# SZPITAL W PROSZOWICACH

**Uczestnicy**  
**postępowania o udzielenie zamówienia publicznego prowadzonego w trybie**  
**przetargu nieograniczonego**  
**pn. Dostawa do magazynu Apteki Szpitalnej wyrobów medycznych.**  
**Oznaczenie sprawy: 03/ZP/2024**

„Dotyczy Pakietu nr 10 poz. 22

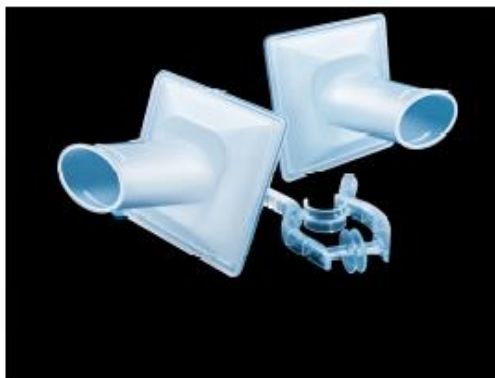
Czy Zamawiający dopuści fartuchy w kolorze niebieskim? W przypadku negatywnej odpowiedzi, czy Zamawiający dopuści fartuchy z rękawem zakończonym poliestrowym mankietem?”

Zgodnie z SWZ.
